Bomen Effect Analyse 7 bomen

Boogstraat Heesch

Bomen Effect Analyse

Status rapport: Concept 27 mei 2021

Bijlage 1. Boomnummers

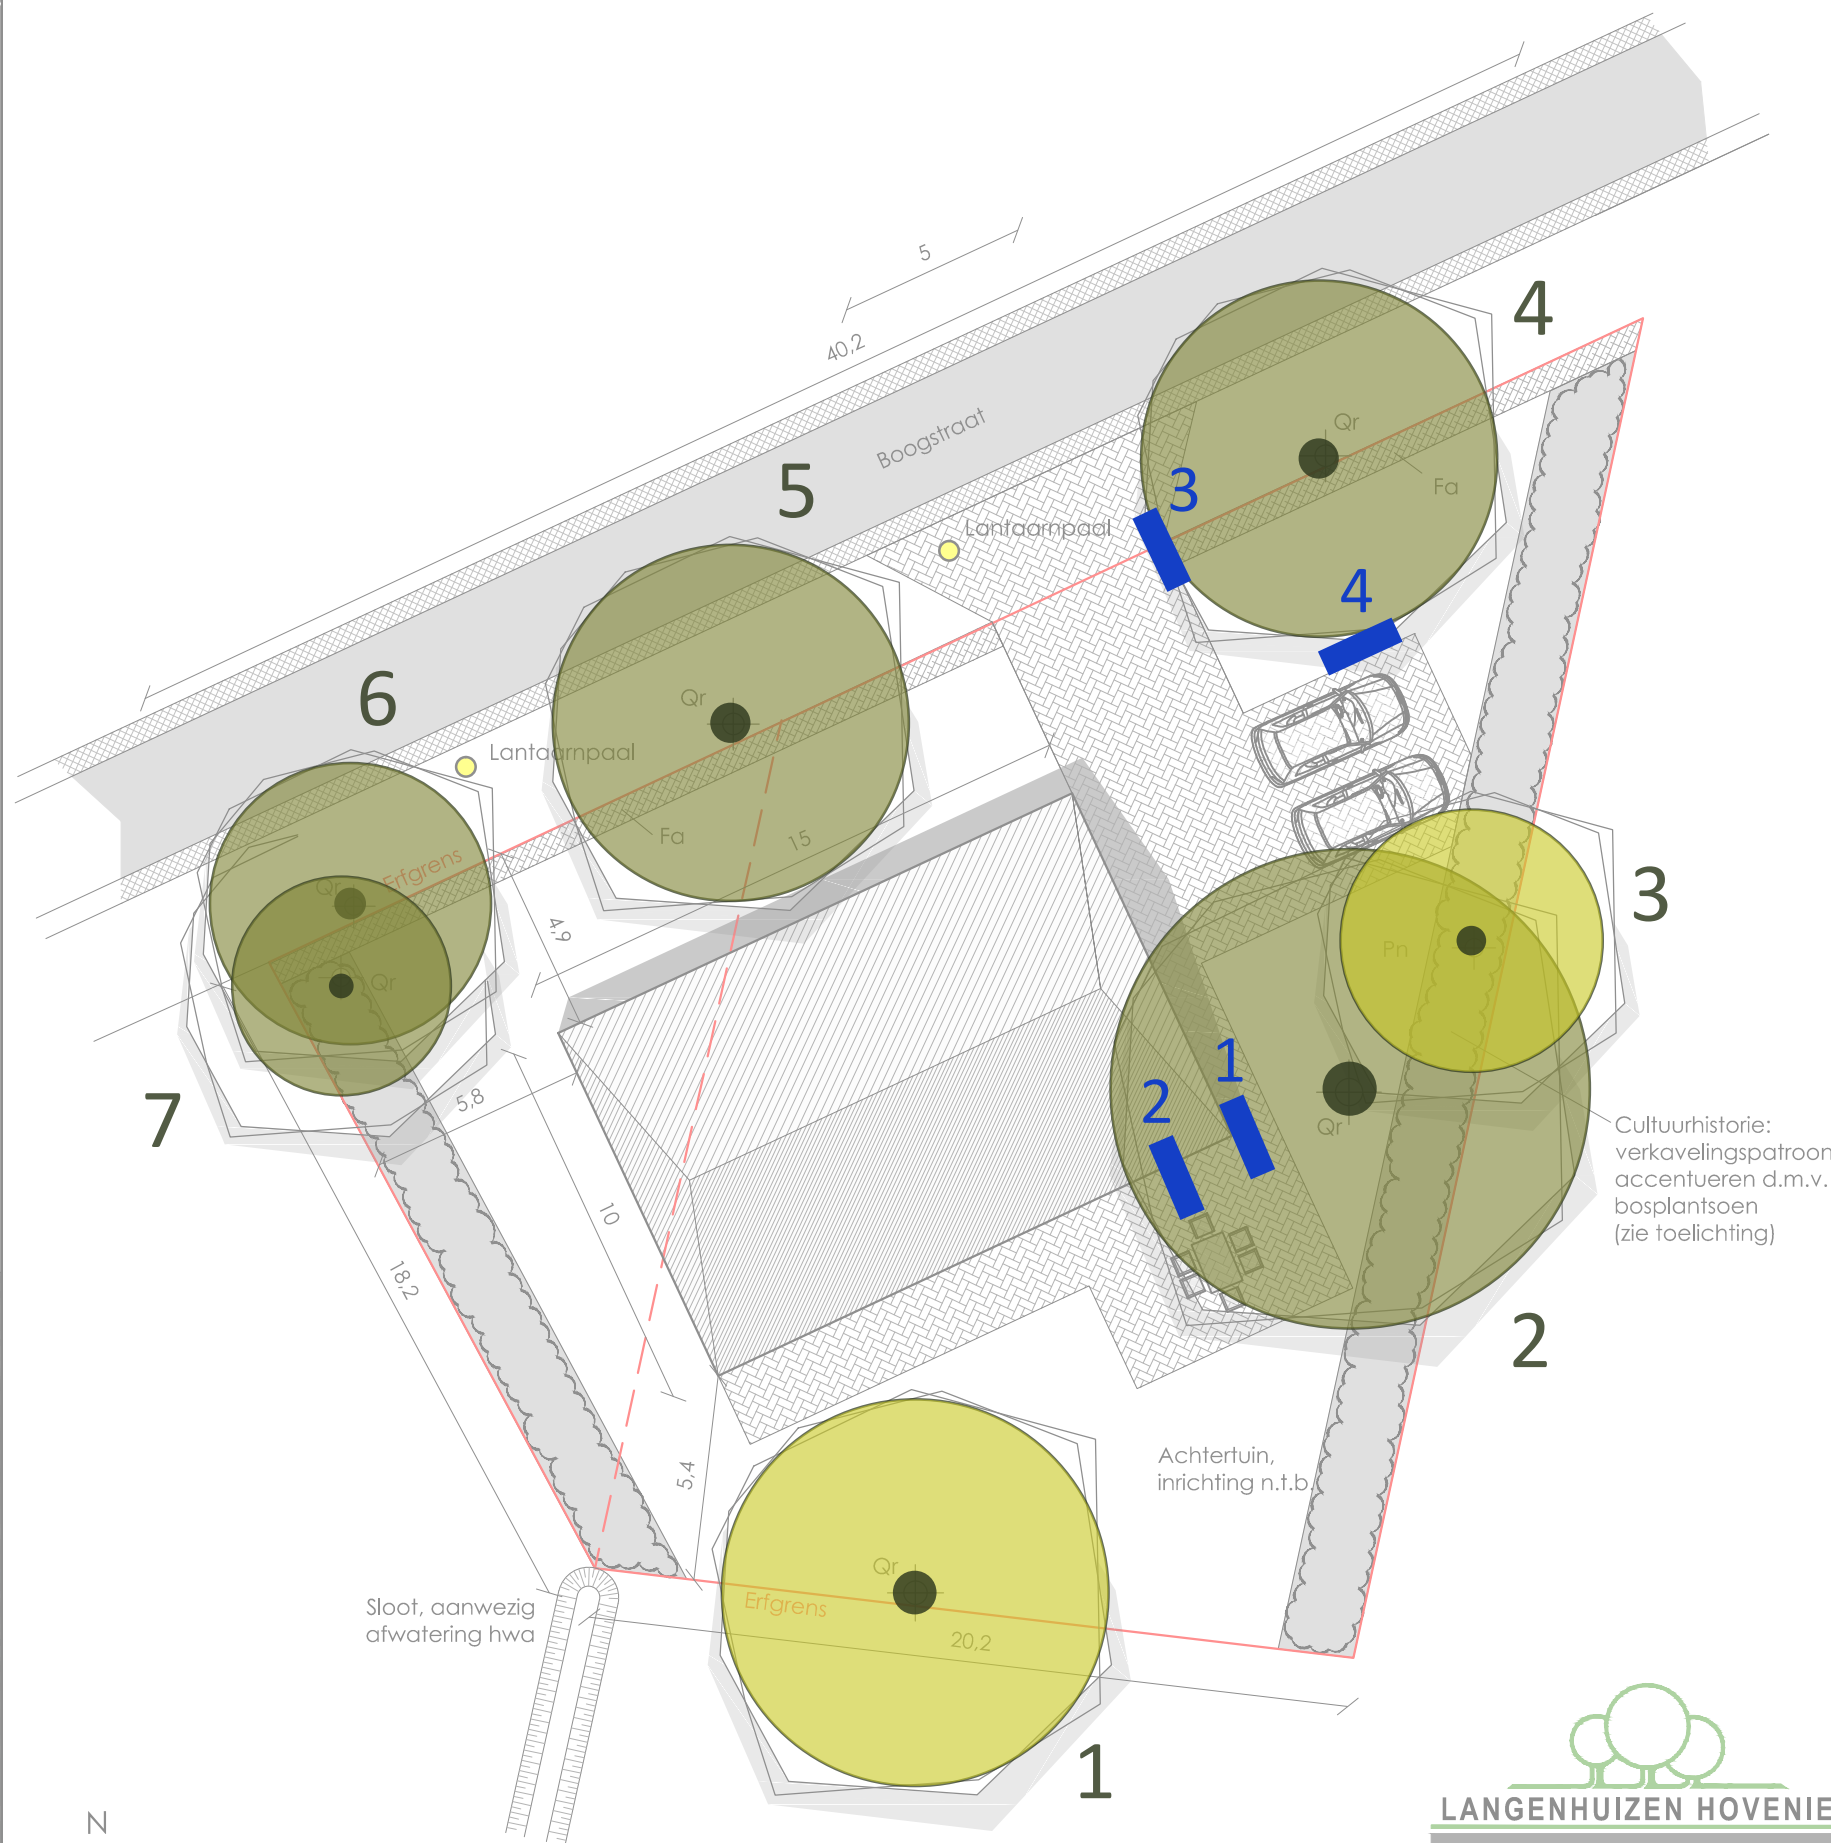
De hoek van de nieuwe woning komt op circa 3 meter uit de stam van de boom. Voor de fundering zal tenminste tot 75 cm beneden maaiveld worden gegraven, inclusief benodigde werkruimte van 0,5 meter naar de stam toe.

Graafwerkzaamheden op deze afstand resulteren in een percentage wortelverlies van > 20 %. Dit percentage is onacceptabel en heeft een structurele conditievermindering tot gevolg.

De inrit en parkeerplaatsen nabij boom 4 komen op circa 5 meter uit de stam van de boom. Graafwerkzaamheden op deze afstand resulteren in een percentage wortelverlies van 15 %. Dit percentage is acceptabel en heeft een lichte tijdelijke conditievermindering tot gevolg.

Daarvoor dient ten minste de afstand van de verharding op 5 meter uit het hart van boom 2 te worden gesitueerd.

Ter compensatie van enig wortelverlies, wordt geadviseerd 15 groeipijlers binnen de kroonprojectie te boren tot 1,75 meter diep en te vullen met compost/bomengrond.

Geadviseerd wordt eventueel nieuw te leggen kabels en leidingen inzichtelijk te maken. Bij voorkeur worden de leidingen onder de verharding van de inrit gelegd, ten minste niet dichterbij dan 5 meter uit de bomen.

Bijlage 3. Aanbevelingen schematisch

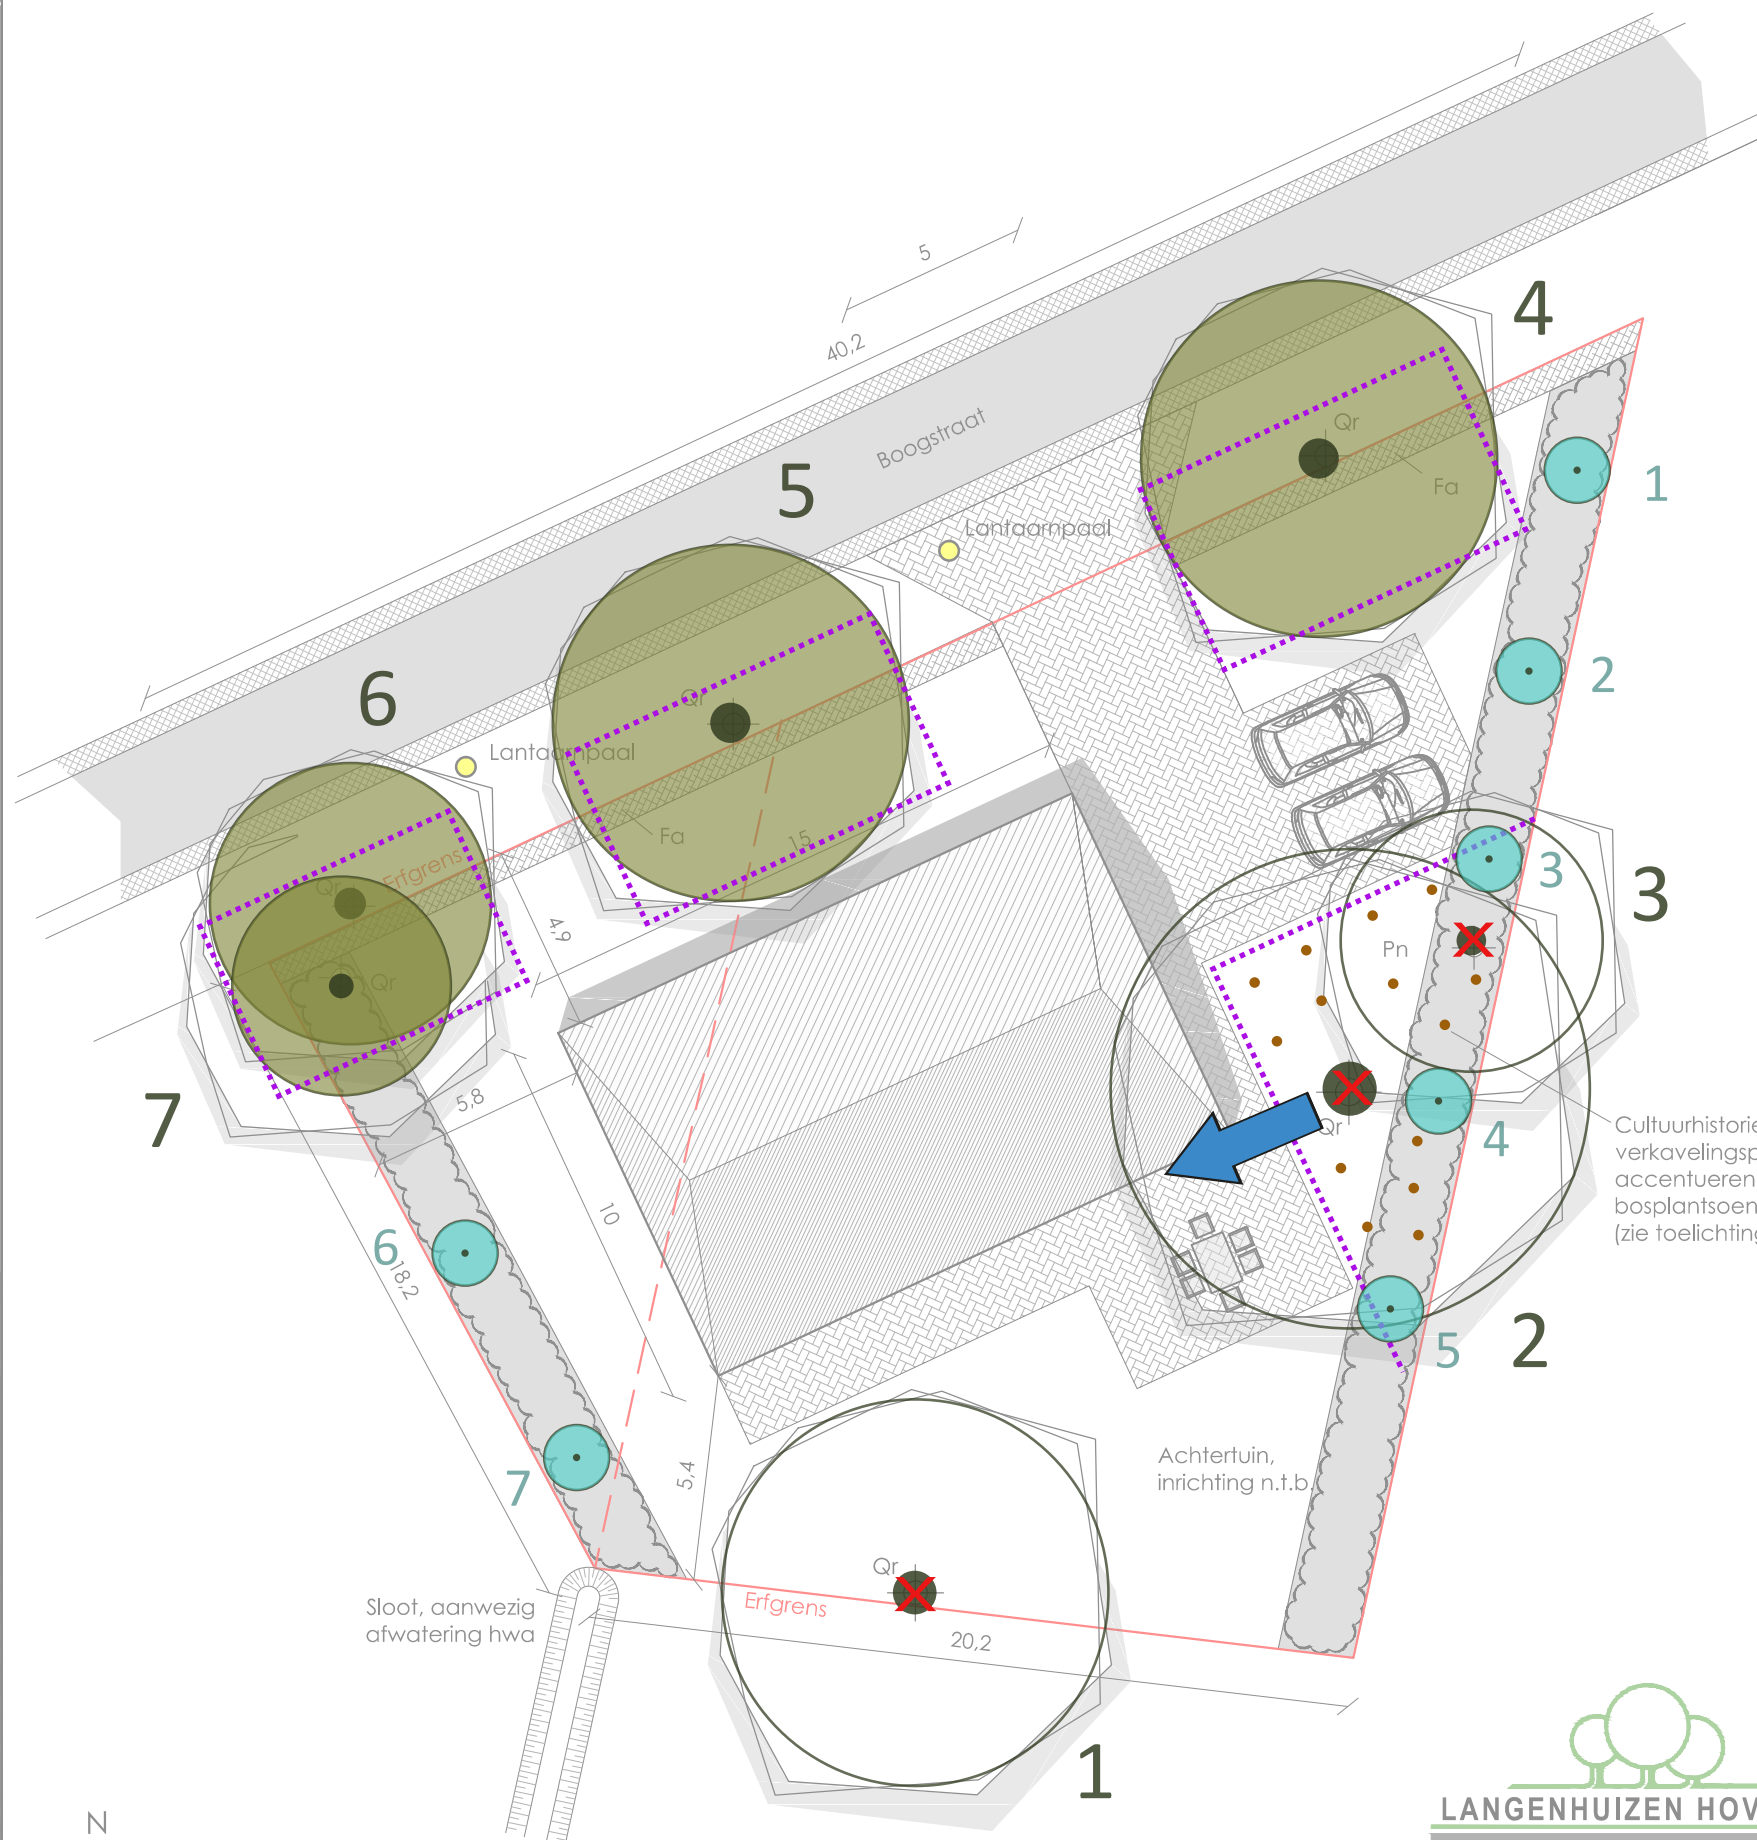
In verband met de beschadigde wortels en de eenzijdige kroon wordt geadviseerd boom 1 te kappen.

In verband met de scheefstand en ingegroeide kroon in boom 2 wordt geadviseerd boom 3 te kappen.

Geadviseerd wordt de resterende bomen te behouden. Voorafgaand aan de werkzaamheden op het terrein dienen de bomen inclusief onverharde groeiplaatsen te worden beschermd door middel van bouwhekken.

De ruimte binnen de hekken is boombeschermd gebied, hier mogen geen (graaf)werkzaamheden meer plaatsen vinden of materialen worden opgeslagen. Zie *bijlage 3*.

In verband met de kap van de bomen 1 en 3 wordt geadviseerd 3 nieuwe bomen te planten, zie schematische weergave in *bijlage 3*.

Indien ook boom 2 wordt gekapt, wordt geadviseerd 4 nieuwe bomen te planten, zie schematische weergave in *bijlage 3*.
